Théâtre Nouvelle Comédie

Concours de projets d'architecture
à deux degrés en procédure ouverte
octobre 2009

RAPPORT DU JURY

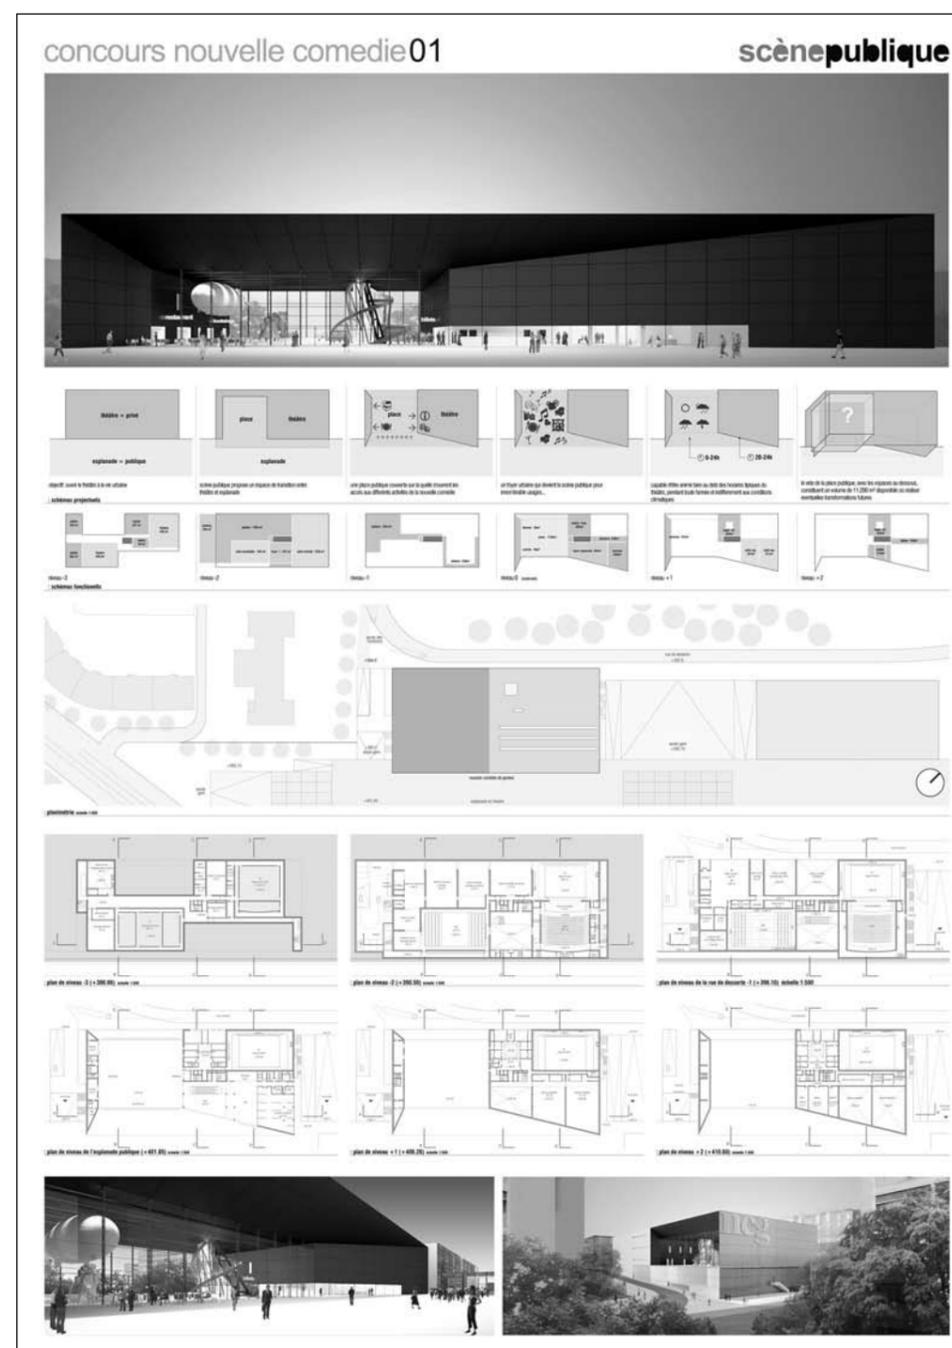
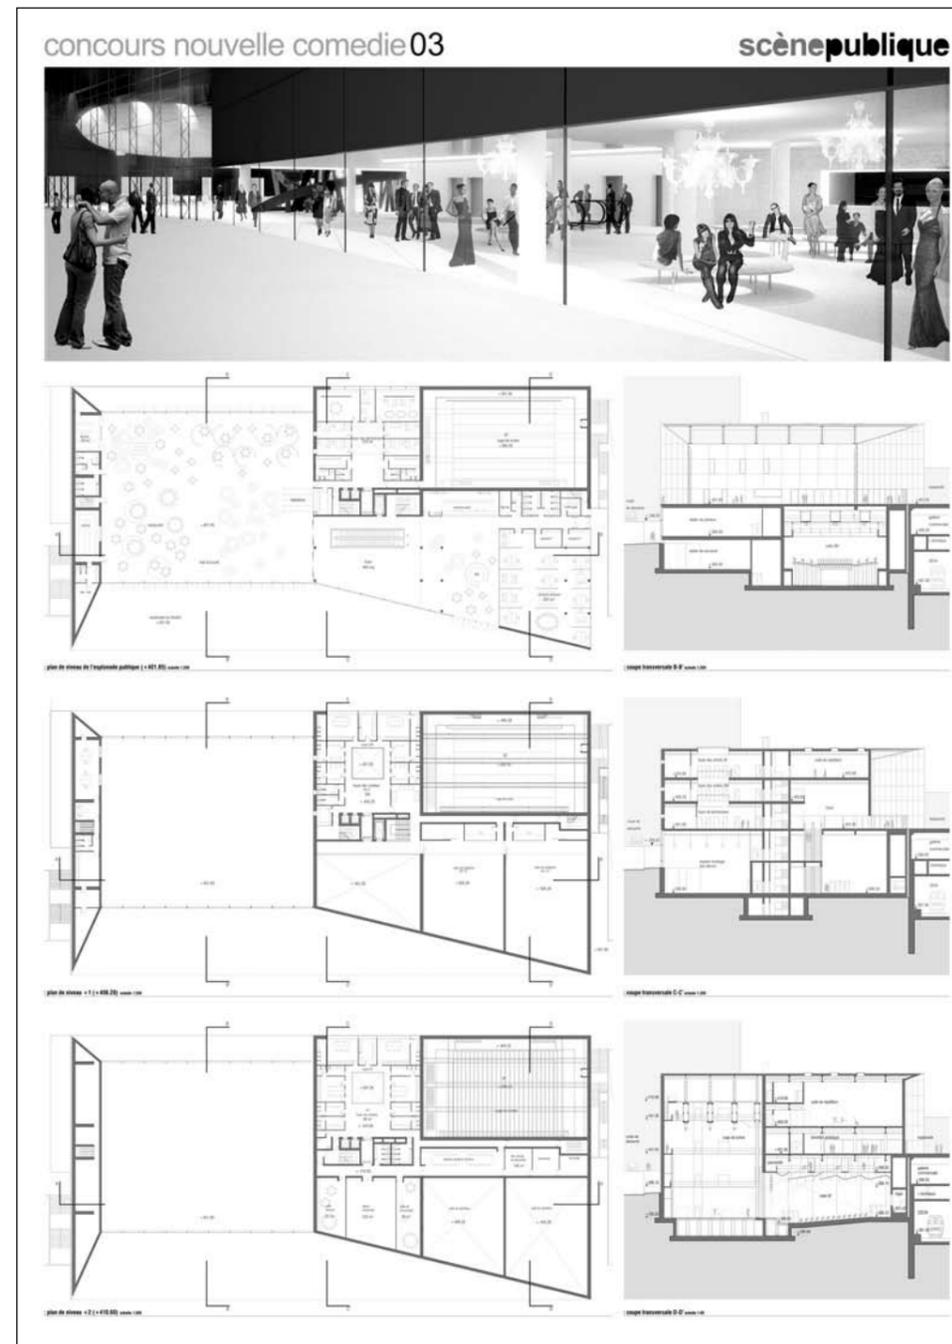
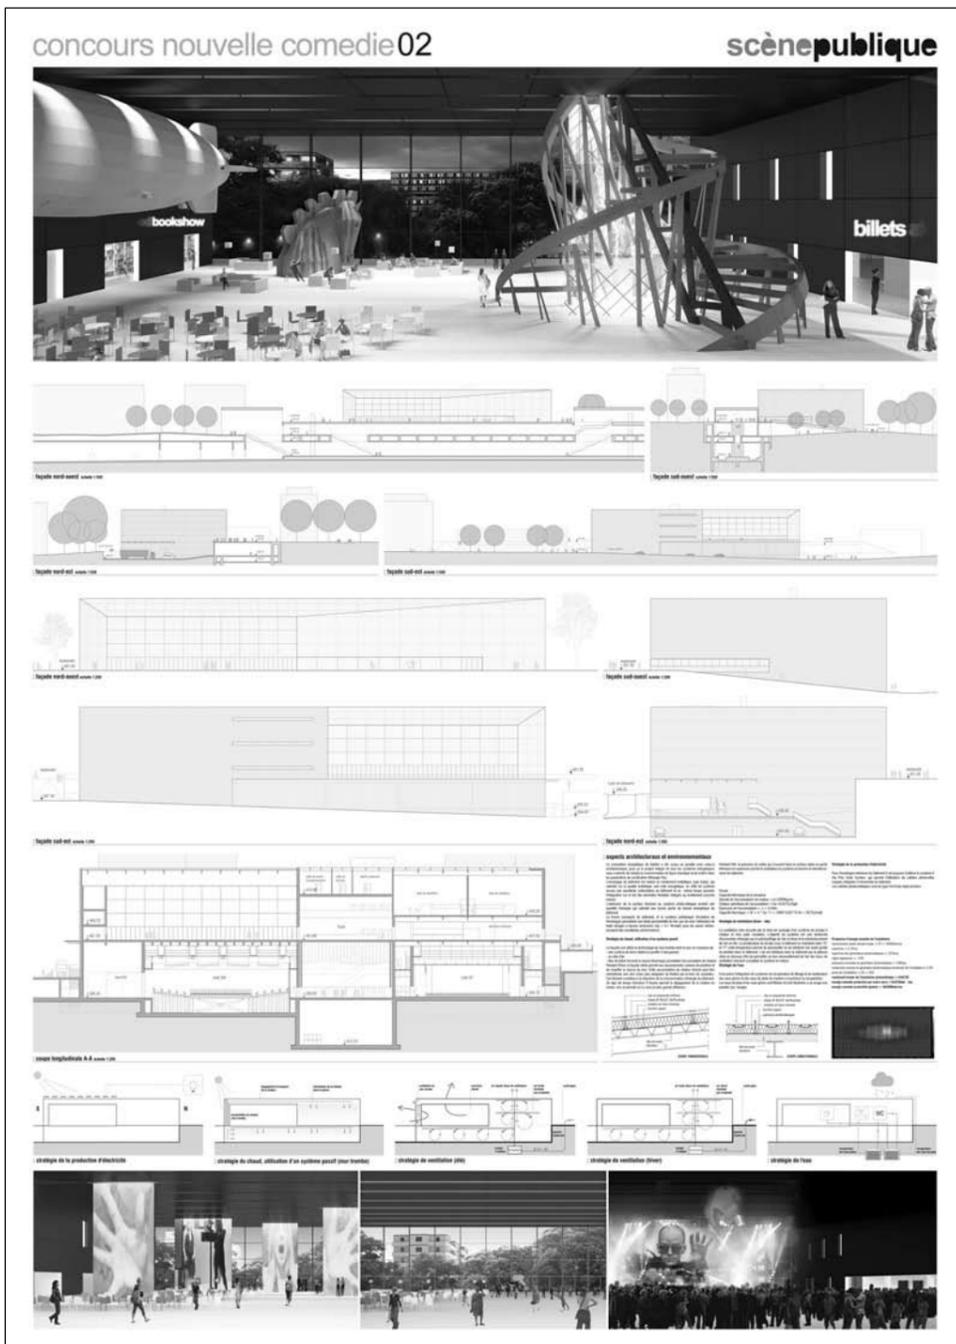
Le projet, très représentatif, propose une volumétrie précise qui s'insère judicieusement dans le site. La simplicité du volume proposé, son échelle et son intégration dans le contexte urbain le rendent très attractif et très respectueux du bâti existant et de celui en devenir.

Le concept du projet valorise avec habileté l'espace public de l'esplanade. Sa prise en compte en dilatant cet espace dans la volumétrie du projet permet de hiérarchiser avec qualité des espaces distincts (esplanade, espace public couvert, hall, foyer). Le concept de transparence mis en scène dans ce projet est de très grande qualité et participe avec force à la valorisation de l'esplanade comme espace public.

Sur le plan urbanistique, cette relation institution-ville, que propose ce projet, a été très appréciée par le jury. Le foyer, espace majeur du projet, est conçu comme un véritable prolongement couvert de l'esplanade. Il est à la fois entrée et espace de représentation de l'institution. Il abrite le restaurant, la billetterie et l'accès au théâtre. Sa configuration et sa dimension le rendent facilement appropriable pour d'autres manifestations culturelles.

Le jury, s'il a apprécié ce concept, a émis des réserves sur l'ambiguïté que fait naître cet espace par rapport aux activités du théâtre. Celles-ci, dans la représentation du projet, sont peu visibles. Le théâtre et ses activités semblent être perçus comme une annexe mais non comme le lieu de vie principal qui s'ouvre au public. Cette activité symbolisée par l'image de ruche dans le programme n'est pas perceptible dans le projet. Cette vie en dehors des représentations n'a pas été suffisamment mise en scène et semble seulement vouloir être identifiée par ce grand foyer lumineux et transparent.

La matérialité proposée pour l'image de ce projet est convaincante et a été très appréciée. L'accessibilité pour le public à la salle principale et à la salle modulable a été jugé peu conviviale. Sur le plan scénographique, la pente proposée pour la salle n'est pas optimum.

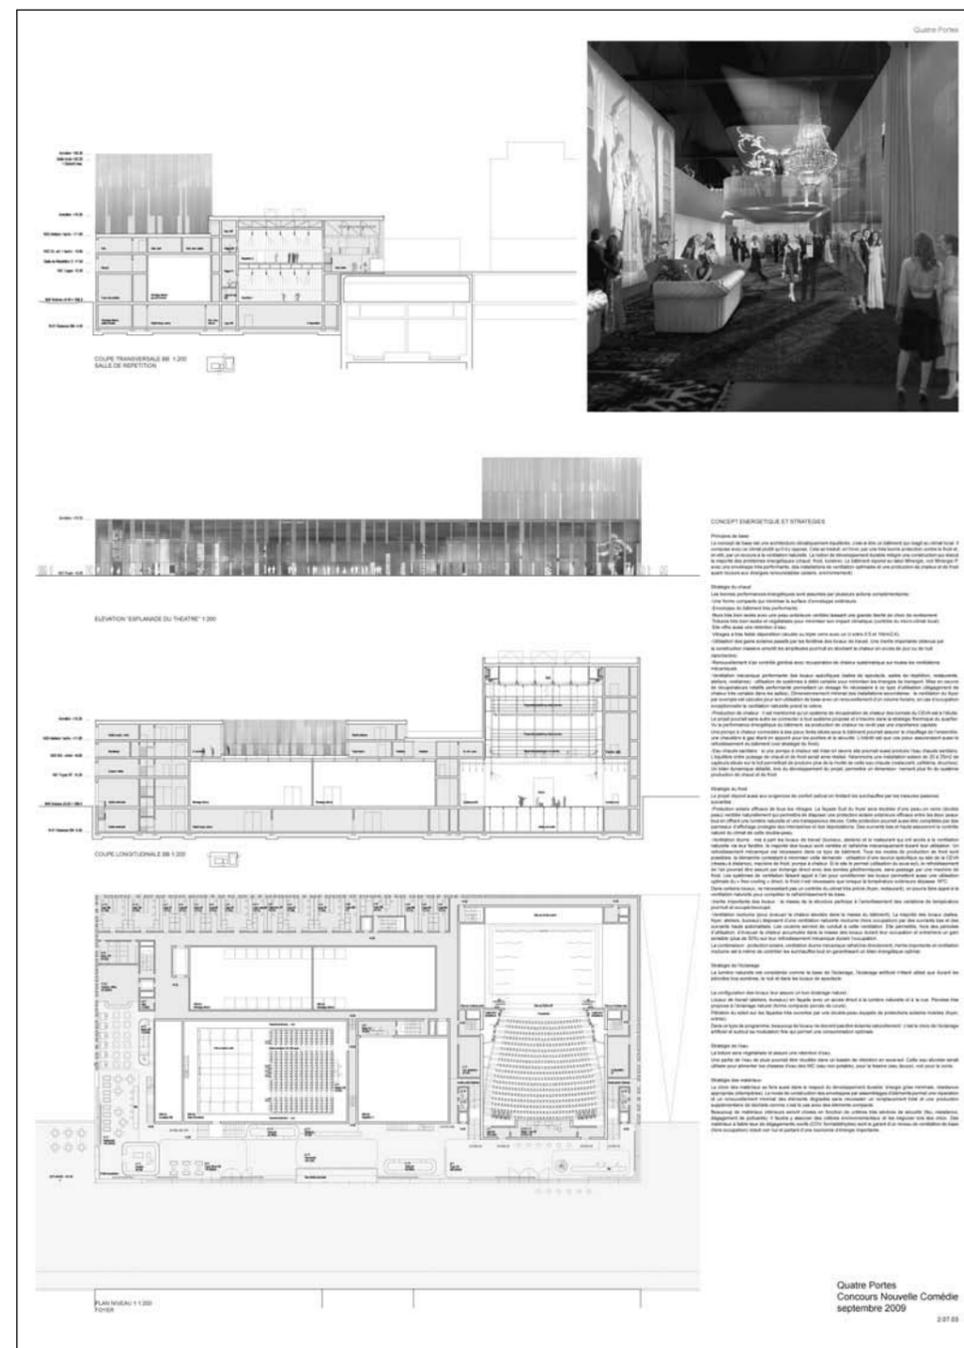
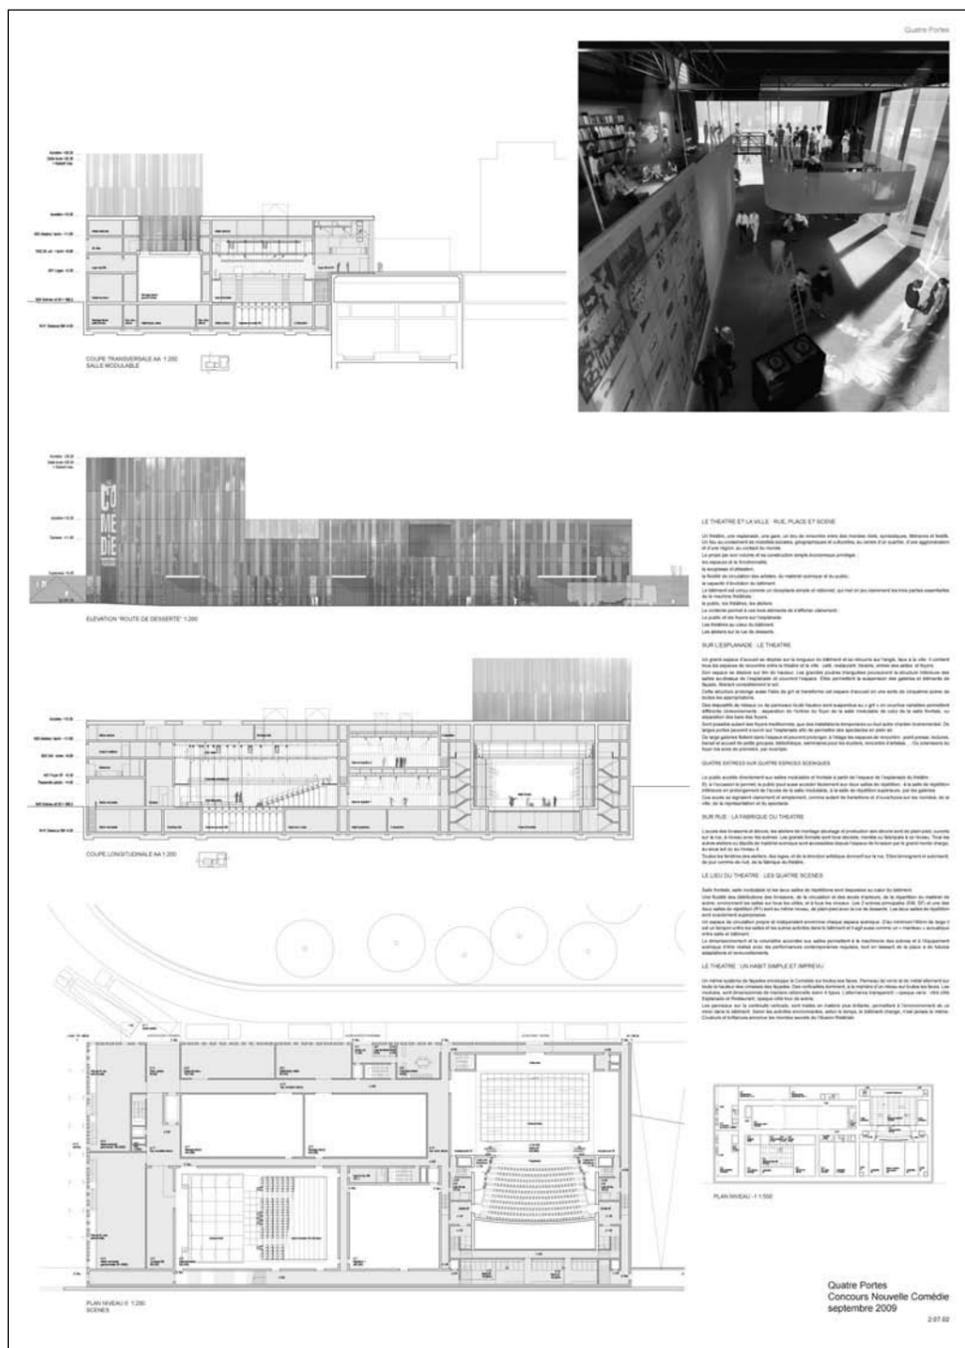
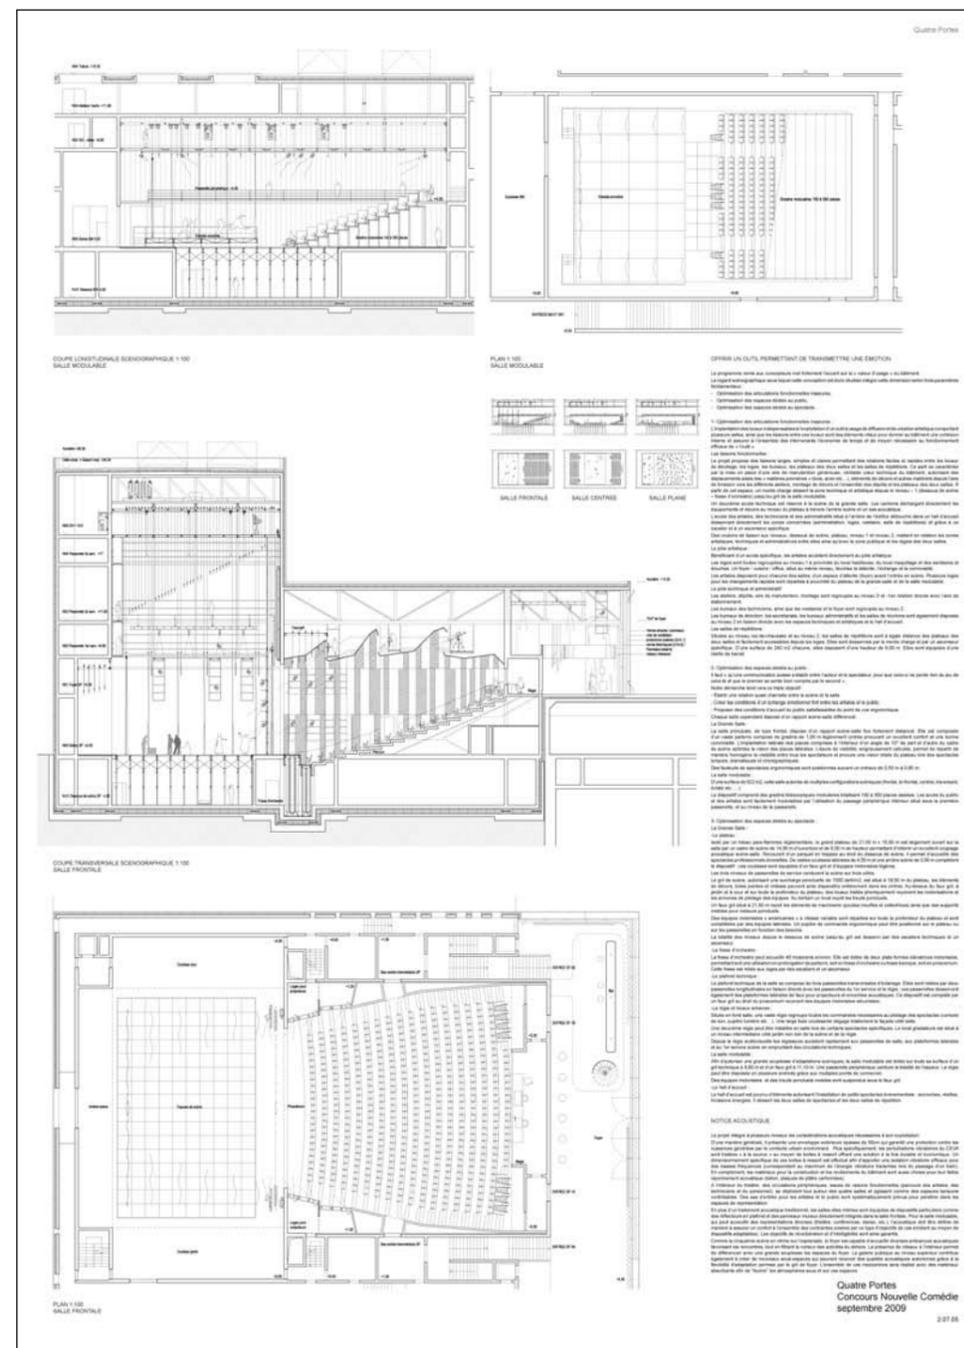
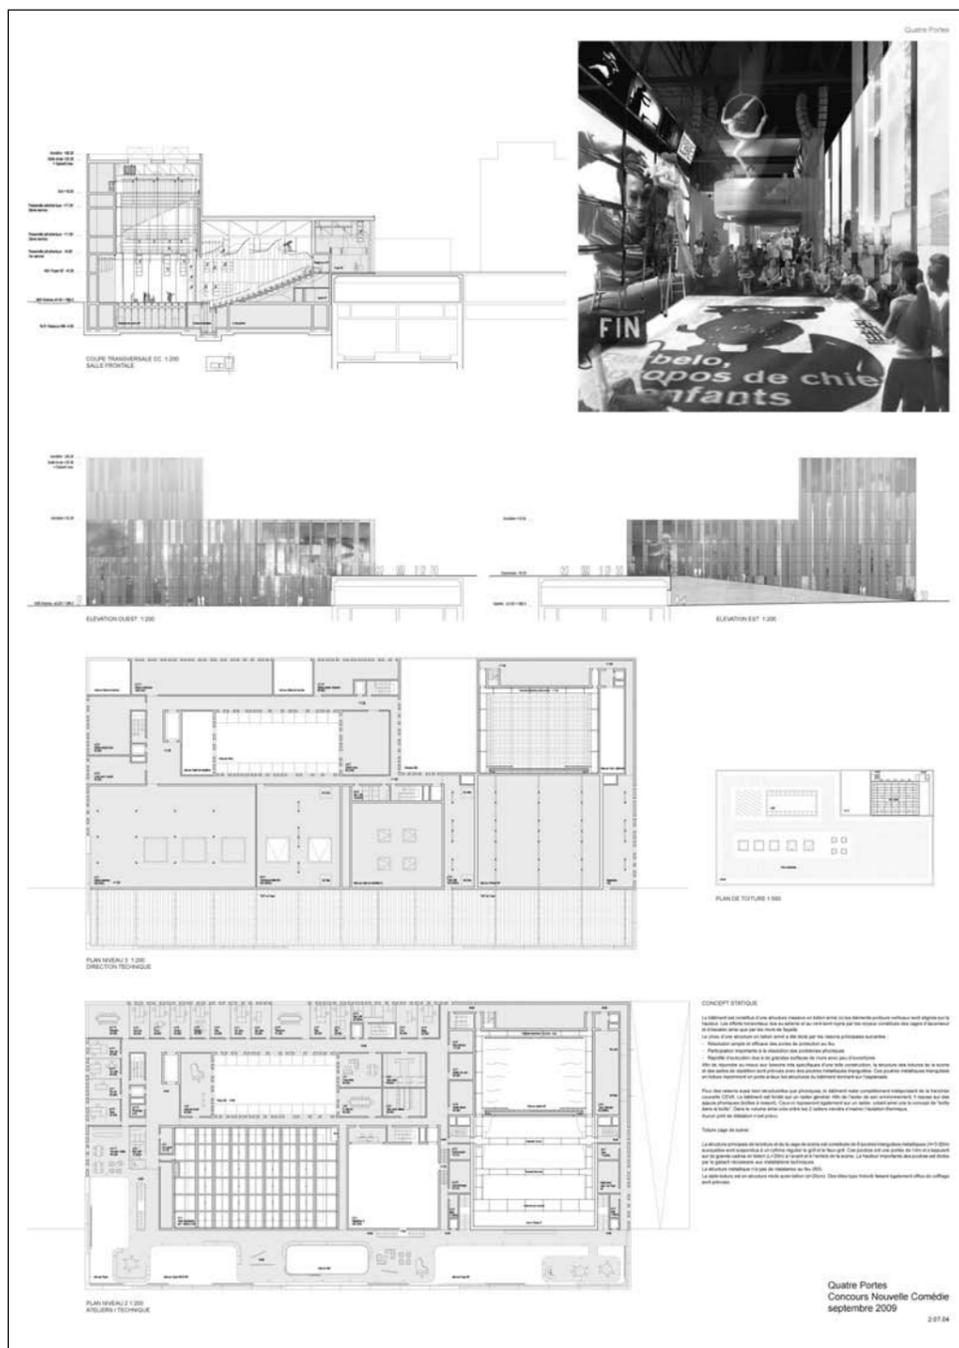
Avec la volumétrie proposée, le projet permet une bonne intégration dans le contexte bâti existant et futur. Le gabarit bas sur l'esplanade publique crée un bon rapport avec les bâtiments futurs, les émergences de la gare du CEVA et les bâtiments de logements en contrebas. La cage de scène, exprimée comme un volume particulier dépassant largement le gabarit général, constitue un signe important et donne à voir la fonction de la nouvelle institution.

Cependant, cette volumétrie étalée oblige de créer un bâtiment très long qui entre en conflit avec le bâtiment de la gare et induit une modification volumétrique de ce dernier. Le bâtiment proposé par le plan directeur localisé est également modifié.

Le projet est organisé linéairement par un grand hall distributif adressant clairement l'espace public et permettant de créer une bonne relation spatiale entre le théâtre et la ville. Le restaurant placé en extrémité du système participe également à cette relation. Le hall offre un espace polyvalent et appropriable de multiples manières. Il dessert efficacement les différentes parties du programme et offre un lieu représentatif de l'institution. Néanmoins, le jury émet des doutes sur le réel potentiel d'usage de cet espace compte tenu de ses proportions et de sa largeur étroite. L'aménagement y est très dense et les multiples plateformes placées sur une grande partie de la surface réduisent passablement la hauteur. Paradoxalement, cet espace majeur manque de générosité.

L'aménagement des espaces de travail du théâtre a été apprécié par le jury. Positionnés en façade et organisés autour de patios, ils disposent d'un bon éclairage naturel et leur organisation est convaincante. Les salles de représentation correspondent bien au cahier des charges et leur disposition en permet une bonne utilisation.

La volumétrie et l'implantation du projet présentent un intérêt certain, mais le jury n'a pas été convaincu par l'expression architecturale du bâtiment. Les façades vitrées composées de panneaux de verre et de métal alternés de façon aléatoire avec une prédominance des verticales n'évoquent pas suffisamment un théâtre de création.

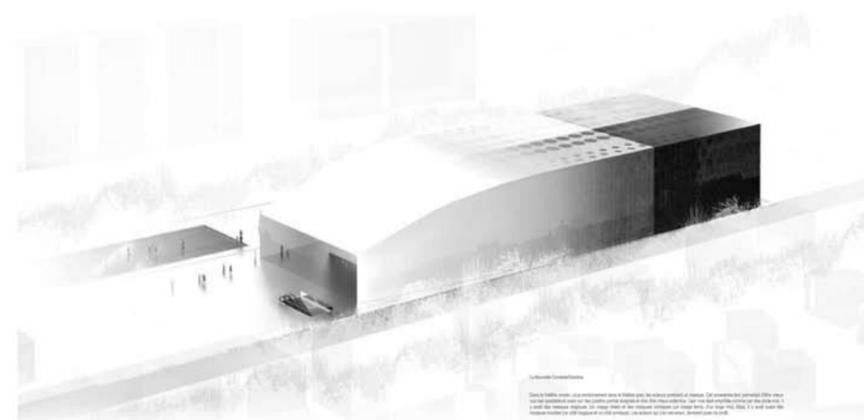
Le projet se pose comme un grand volume compact sur ce site. L'implantation est définie avec et par le choix de l'accès au public qui renforce ce sentiment de masse imposante longitudinale et parallèle à l'esplanade. L'accès au théâtre se développe sur une esplanade nouvellement constituée côté nord-est. La relation qui en résulte avec l'espace public entre les émergences de la gare ne contribue pas à engendrer un usage de qualité pour ce lieu.

La relation ville-théâtre est exprimée par l'attitude de rechercher un projet d'une grande compacité. Le volume et sa matérialité identifient l'institution dans la ville. Pour pouvoir la découvrir, il faut accéder par l'unique entrée latérale, qui seule permet l'accès à toutes les activités du théâtre.

La recherche de densité dans le théâtre est une composante importante du concept du projet. La volonté du projet est de pouvoir générer des espaces explicites en ces termes « simplement utiles et des coûts de gestion et de maintenance contrôlables ». L'organisation et le fonctionnement qui en résultent n'ont pas convaincu le jury en terme de qualité, de circulation et de souplesse d'utilisation.

Le concept est séduisant mais va à l'encontre de l'esprit d'ouverture et de communication souhaité par l'utilisateur. Le restaurant ouvert au public est situé au dernier niveau et est juxtaposé à un espace ouvert pouvant fonctionner comme un théâtre en plein air. Son accès depuis l'esplanade pour le public manque de naturel et de convivialité. Cette notion d'effort pour pouvoir accéder à un lieu de rencontre et de communication pour la population et le public symbolise la nature de ce concept.

Sur le plan scénographique, le projet a été apprécié par les utilisateurs. La matérialité et l'image que véhicule ce projet dans la ville sont jugées élitistes et peu en rapport avec son environnement proche. Sur le plan structurel, des réponses appropriées au concept ont été développées.
